制御棒案内管に係る耐震設計について

令和 3 年 3 月 16 日
日本原子力研究開発機構
原子力科学研究所

【R3. 3. 4 ヒアリングコメント】

図-3-4-5.1 制御棒案内管モデル

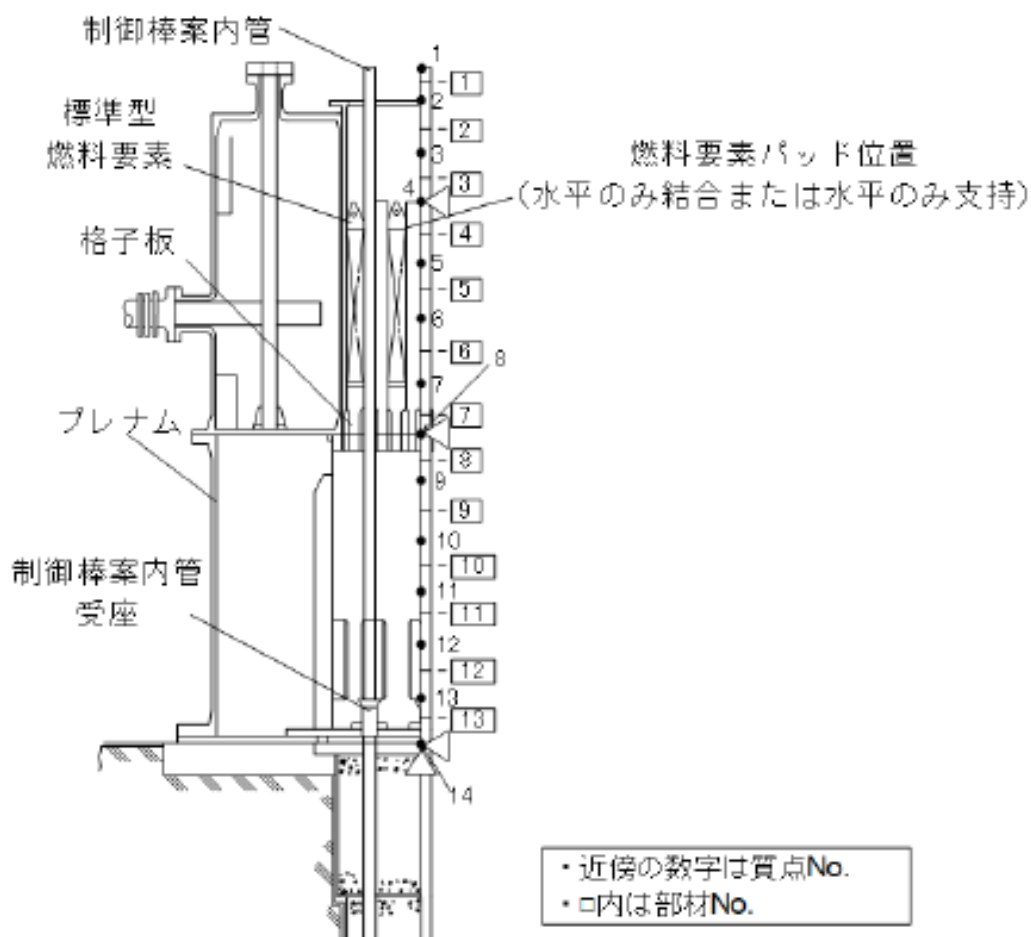
- ・制御棒案内管の鉛直地震動に対する浮き上がりの有無の評価及び浮き上がり防止設計について説明すること。
- ・制御棒案内管に生じる応力として、第一パッド部（評価点 A）及びプレナム中央部（評価点 B）のみで評価しているが、根元の受座部分の曲げやせん断は評価しているのか。
- ・制御棒案内管を固定する制御棒案内管受座の耐震設計について説明すること。

設工認（その11）の添付書類 3-4-5. 制御棒案内管の耐震強度評価にて根元部分の評価を以下のとおり実施している。制御棒案内管のモデルにおいては、制御棒の重量を質点2～8に振り分けているため、当該質点の応答が大きく、根元部分に比べより厳しい評価となっている。

以上から制御棒案内管の耐震評価においては、制御棒案内管の下端はピン支持として扱っている。
